## Grafiskais attēlojums

"Mežmalas", 2. stāvs, Laidu pag.

"Mežmalas", 1. stāvs, Laidu pag.

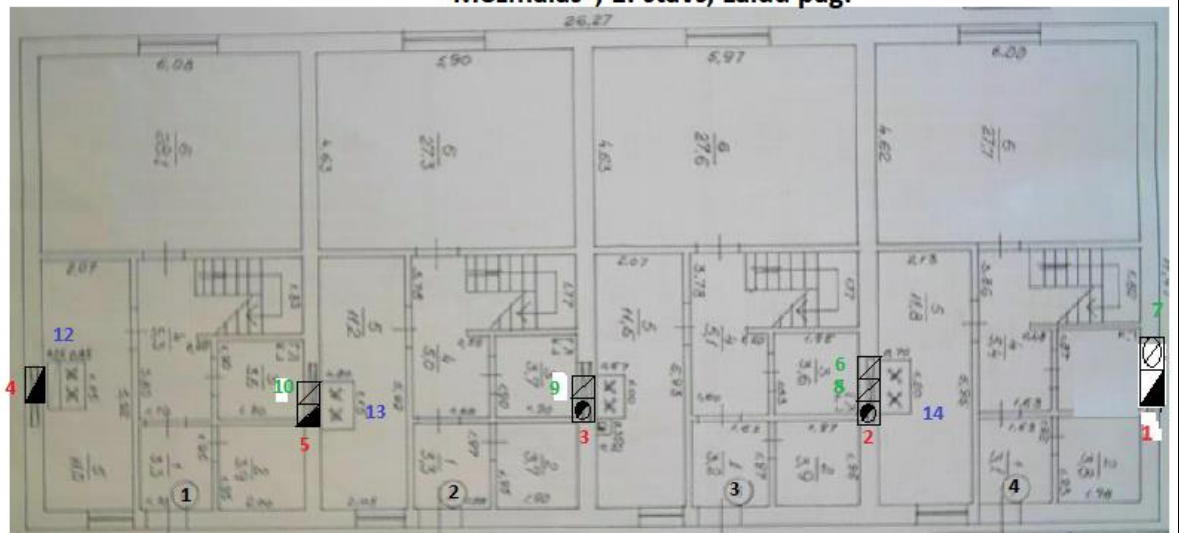
**Piezīmes. Dūmkanālam nr. 1 pieslēgta ilgdedzes krāsns 2. stāvā nr. 11 no kuras nepareizas lietošanas dūmvadā pastiprināti veidojušies kondensāta un krezota veidoti laukumi, pārkāpjot LBN 231-15 punktus 46 un 50. Zemāk pievienoti foto.**
